**INFORME TÉCNICO DE INSPECCIÓN DE ESTUDIO DE IMPACTO  
AMBIENTAL (EsIA)**

DRCC-II-160-2023

<b>Proyecto:</b>	<b>“ESTRELLA DEL MAR”</b>
<b>Promotor:</b>	DARIEN WORLDWIDE, S.A.
<b>Categoría:</b>	II
<b>Consultores ambientales:</b>	DAF CONSULTING, S.A. (IRC-062-2022)
<b>Localización del proyecto:</b>	SEA CLIFF, CORREGIMIENTO DE RIO HATO, DISTRITO DE ANTON, PROVINCIA DE COCLÉ.
<b>Fecha de inspección:</b>	5 DE JUNIO DE 2023
<b>Fecha de informe:</b>	9 DE JUNIO DE 2023
<b>Participantes:</b>	<ul style="list-style-type: none"><li>• Ana Escudero – Consultor Ambiental.</li><li>• Juan de Dios Castillo – Consultor Ambiental</li><li>• Angela López – Sección de Evaluación de Impacto Ambiental- MiAMBIENTE Coclé</li><li>• Ruben Correa - MiAMBIENTE Coclé</li><li>• Osyuldo Marquéz - MiAMBIENTE Coclé</li><li>• Iovanna Mela – Estudiante practicante</li></ul>

**Fig. 3, 4, 5 y 6:** Topografía en el área del proyecto, se observan los drenajes o cárcavas que existen en el terreno, algunas hasta de 4 metros de profundidad y pendientes mayor a 45° y vegetación dentro del proyecto.

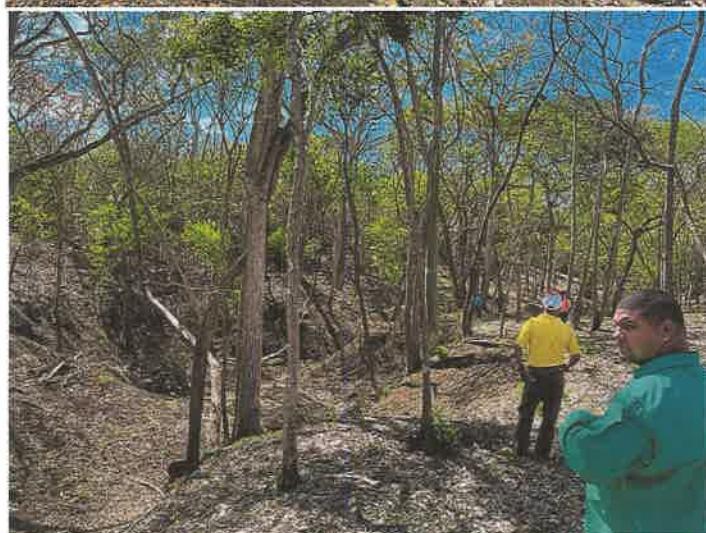
**Observación 1:** Durante la inspección observamos que la topografía es ondulada, tiene pronunciadas depresiones o zanjas, hacia donde se dirigen las aguas de escorrentía en tiempo lluvioso. Algunas de estas depresiones o zanjas miden hasta de 4 metros de profundidad y pendientes mayor a 45°.

El promotor no presentó ninguna certificación por parte del Sistema Nacional de Protección Civil (SINAPROC), donde indique si el área donde se pretende desarrollar parte del proyecto se constituye o no una zona de riesgo de deslizamiento. Por lo descrito se puede establecer que el EsIA carece de información referente a la geomorfología del sitio y como será adecuado para la construcción de las torres, y por ende también carece de medidas de mitigación en lo que respecta al tema de erosión y a la estabilización de talud.
